Dictamen Técnico del Proyecto de Explotación
Antonio J. Bermúdez (Modificación Sustantiva)

MAYO 2013

En este documento se presenta el resultado del análisis realizado por la Comisión Nacional de Hidrocarburos (en adelante CNH o Comisión) relacionado con el proyecto de explotación Antonio J. Bermúdez, el cual se remitió a dictamen de la Comisión en virtud de haberse presentado una modificación sustantiva.

Figura 9. Perfiles de producción de aceite del proyecto de explotación Antonio J. Bermúdez.

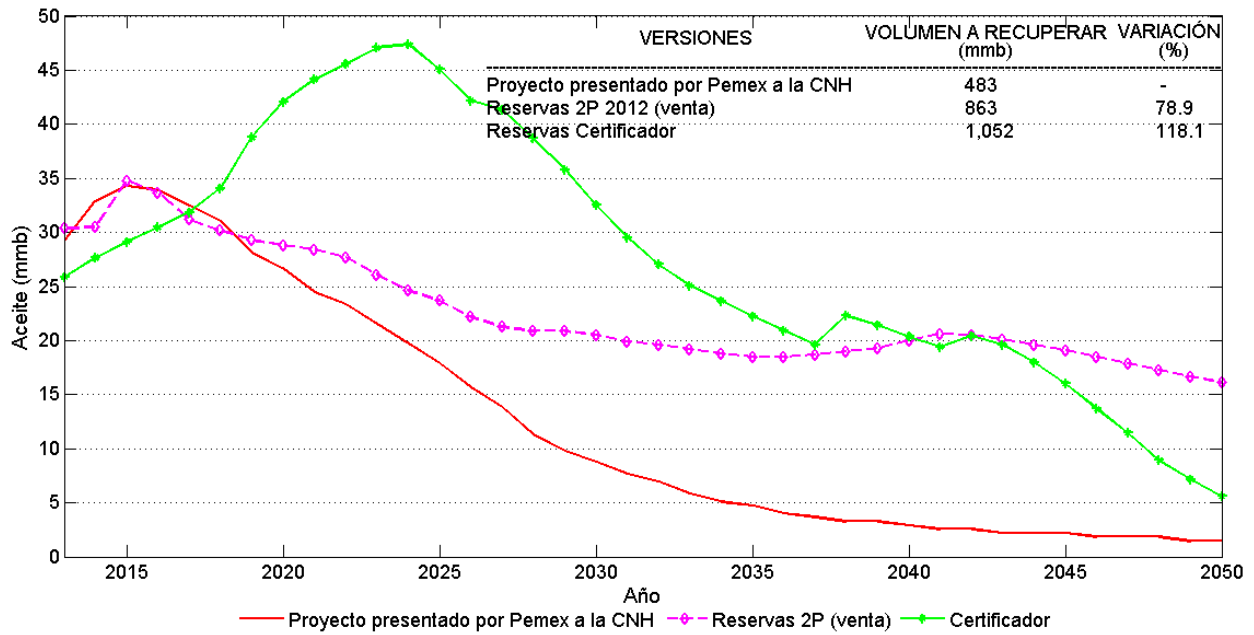
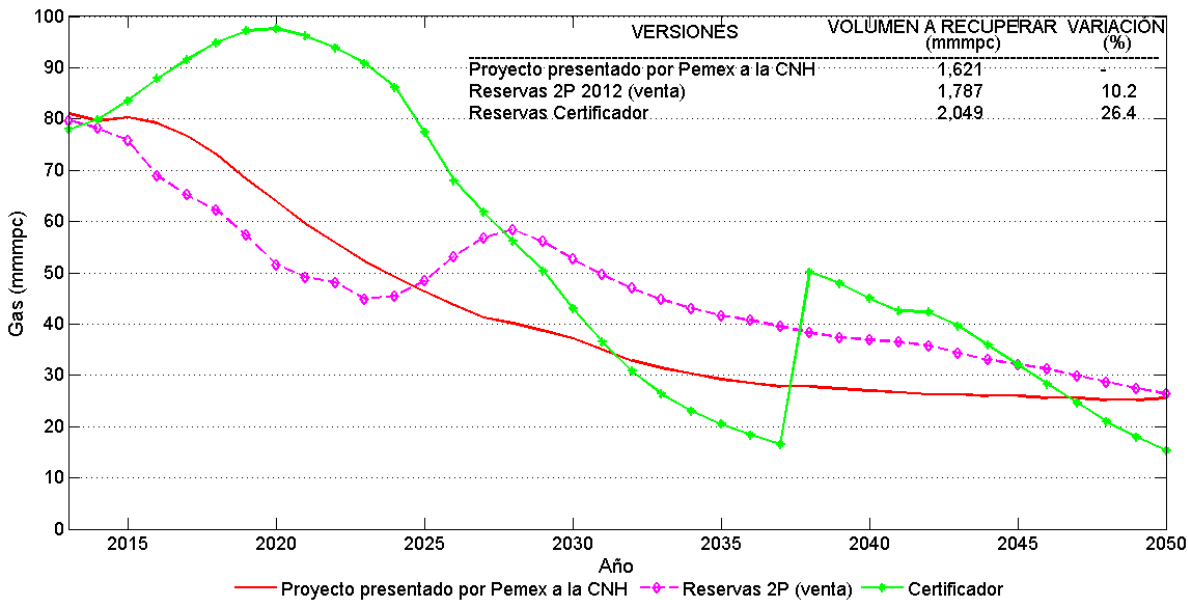
- ii. Debido a que los horizontes señalados en el documento del proyecto presentado a la Comisión son diferentes a los del proceso de reservas, se normalizaron los datos para el periodo 2013 - 2050 para hacer una comparación más objetiva de los volúmenes a recuperar de aceite (Figura 9) y gas (Figura 10).

Figura 17. Ejemplo de análisis de mecanismos de empuje en un yacimiento

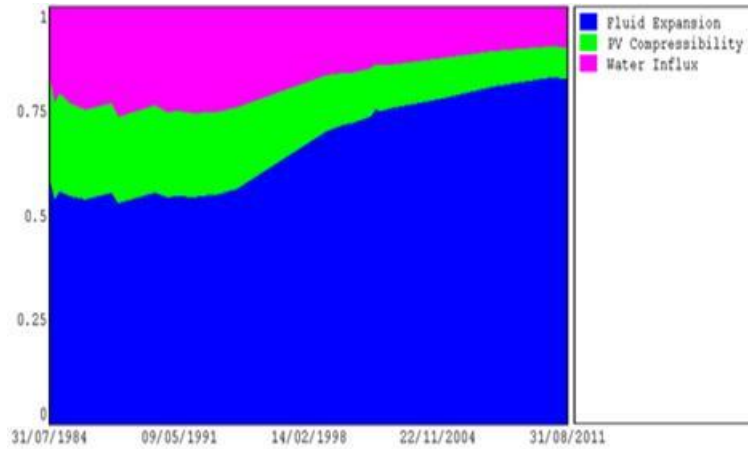
- a) En documentación recibida por la CNH, se presentan diversos datos relacionados con ingeniería de yacimientos, incluyendo el perfil del histórico de producción de los campos del proyecto y un análisis de los mecanismos de empuje en algunas arenas del área Samaria; sin embargo, no se integra un análisis propio de ingeniería de yacimientos que sustente un modelo de yacimientos. Por lo anterior se requiere un programa de toma de información donde se pueda determinar, la distribución de los fluidos, la ubicación de los contactos de fluidos, así como reducir la incertidumbre en el conocimiento de las propiedades de los yacimientos. También se considera relevante realizar algún análisis que combine el comportamiento de los perfiles de producción y las presiones estáticas

de los yacimientos, así como un estudio sobre los mecanismos de empuje que intervienen en el comportamiento productivo de todas las principales formaciones productoras del proyecto, donde se pueda conocer los porcentajes de contribución de cada mecanismos en toda la historia productiva.

Figura 18. Comportamiento de propiedades de fluidos caracterizadas en PVT.

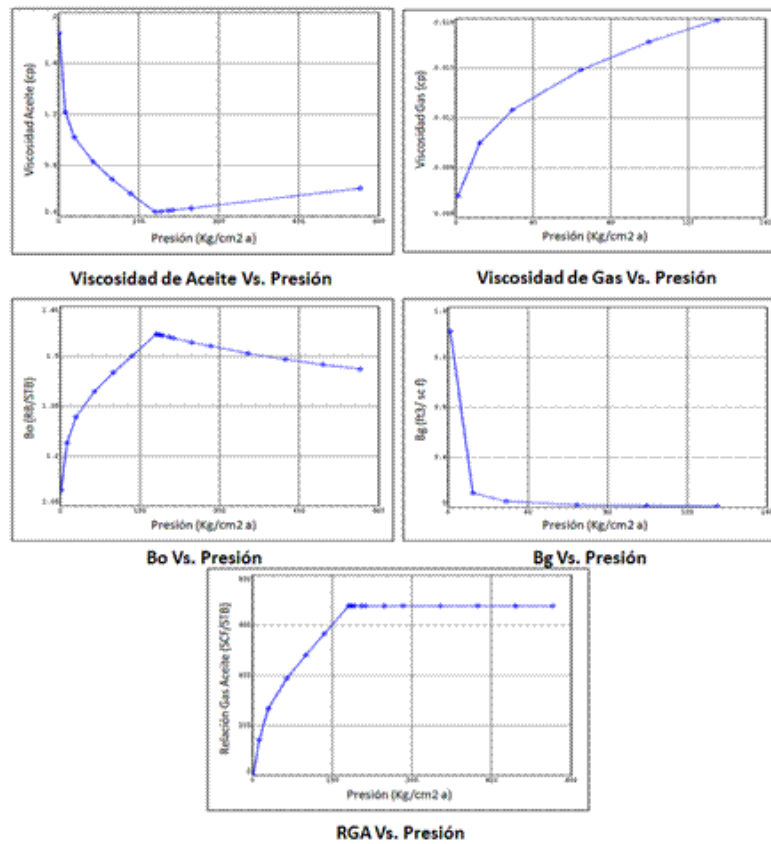
- b) A pesar de que se documentan los análisis PVT realizados, no queda claro cuáles son los representativos de cada formación productora para reproducir el comportamiento de los fluidos del yacimiento. Por lo anterior, y con el fin de reducir la incertidumbre en la caracterización de los yacimientos para la elaboración de pronósticos de producción confiables, PEP debe contar con un programa de toma de información de fluidos y sus respectivos análisis, con los cuales se determine el comportamiento PVT representativo de cada formación productora principal.

Figura 19. Flujo de trabajo para la construcción del modelado geológico.

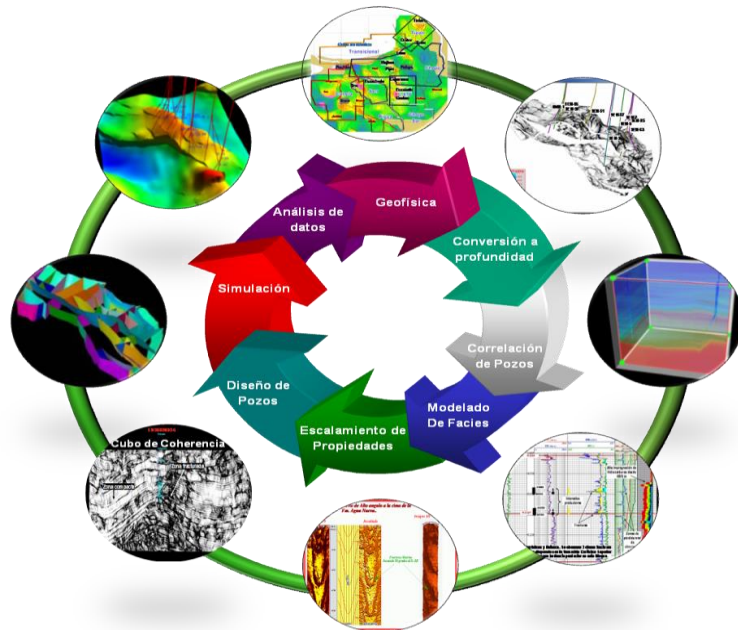
- c) Para estar en posibilidad de generar modelos estáticos y dinámicos confiables PEP debería considerar que para los pozos nuevos y en los existentes en los que sea posible, se establezca un programa de adquisición de información para pruebas de laboratorio, que apoye en la mejora de los modelos geológicos, sedimentológicos y petrofísicos.

Figura 20. Infraestructura para el transporte y manejo de la producción de aceite del Activo Samaria-Luna.

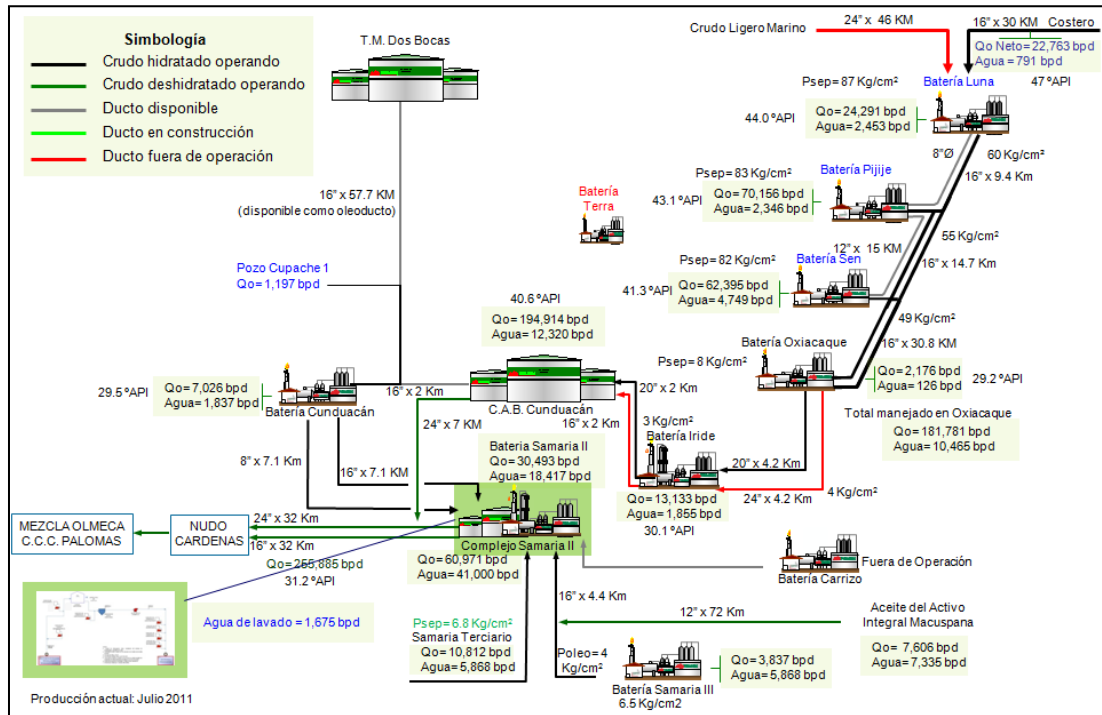
La CNH observa que PEP no documentó programas de mantenimiento, modernización, optimización y/o sustitución de infraestructura para garantizar el cumplimiento de los objetivos del proyecto, lo que debe quedar considerado en la estrategia del mismo. Lo anterior, en virtud que de acuerdo con el perfil de producción, un aspecto importante es que se debe garantizar que las instalaciones de producción se mantengan en condiciones de operación segura.

Figura 21. Ubicación de la poligonal del proyecto, el área autorizada ambientalmente y las asignaciones del Proyecto de Explotación Antonio J. Bermúdez.

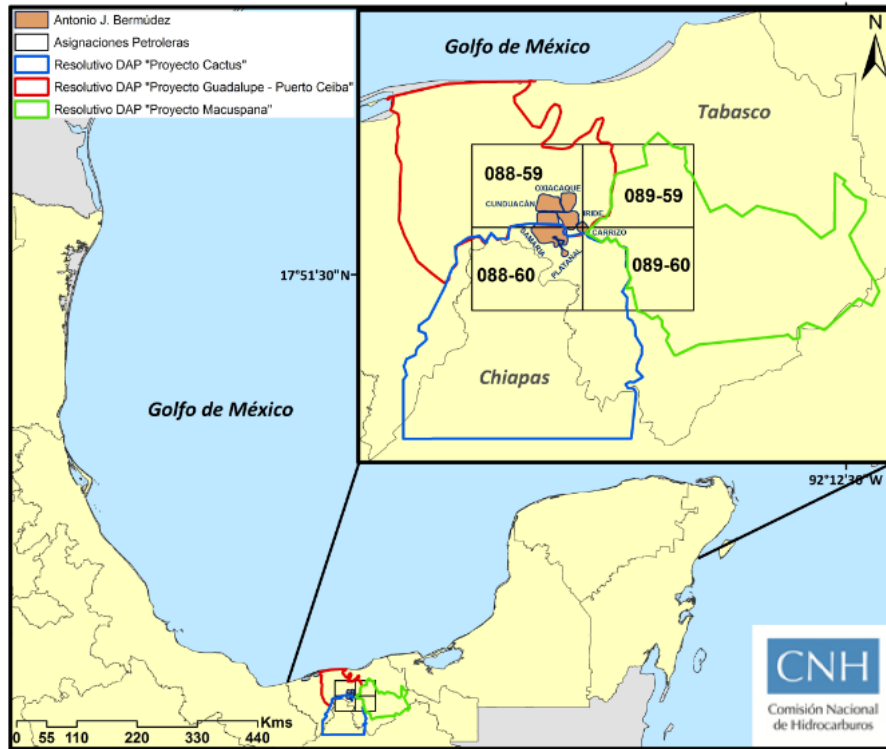
Cabe destacar que en el proyecto presentado no se señala la existencia de las modificaciones S.G.P.A.DGIRA/DG/0150/09 propia del Proyecto “Desarrollo de las Actividades Petroleras del Proyecto Cactus” (oficio resolutivo S.G.P.A./DGIRA.DG.2287.07), y S.G.P.A.DGIRA/DG/0149/09 correspondiente al Proyecto “Desarrollo de las Actividades Petroleras del Proyecto Guadalupe - Puerto Ceiba” (oficio resolutivo S.G.P.A./DGIRA.DG/2129/07), ambos con fecha del 15 de enero de 2009, en las cuales se identificaron, caracterizaron y delimitaron los humedales que se encuentran dentro de la unidad hidrológica asociada a las comunidades de manglar, siendo las superficies que integran a esta unidad hidrológica restringidas a toda obra o actividad del proyecto.

- f) Esta Comisión sugiere incluir en la documentación del proyecto, un cuadro en donde se relacionen las coordenadas que se muestran en los oficios resolutivos mencionados con sus respectivas modificaciones para brindarle claridad a la zona de influencia del proyecto amparado.
